SE2L安全激光扫描仪之规格变更

IDEC ANNOUNCEMENT

公告号: A23-011-B

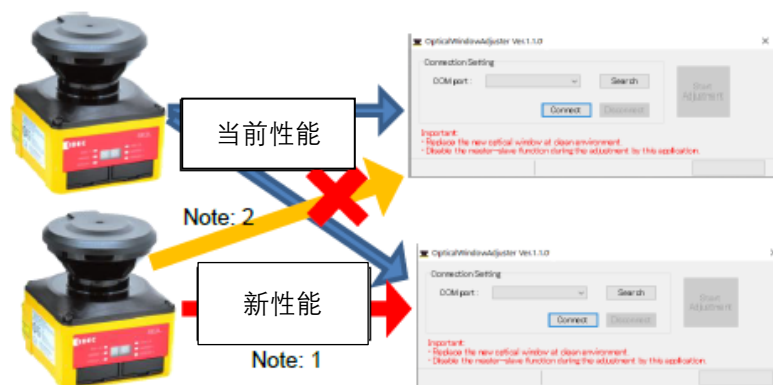
随着 SE2L 固件的变更, 用于更换光学窗口的 SLS 光学窗口调节器将进行升级, 以提高光学窗口污染的检测(新性能)。

因此, 从本公司网站下载的光盘中附带的 SLS 光学窗口调整器的版本也将从“1.0.2”变更为“1.1.0”。

序列号结尾:J

当前版本:1.1.0

产品外壳:

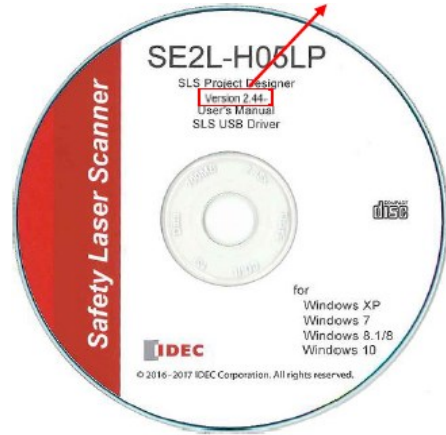
修改后的产品序号末尾将为“J”。序列号将显示在产品 and 产品外壳上。

此外,“Version 2.44”将显示在 CD 的标签上。
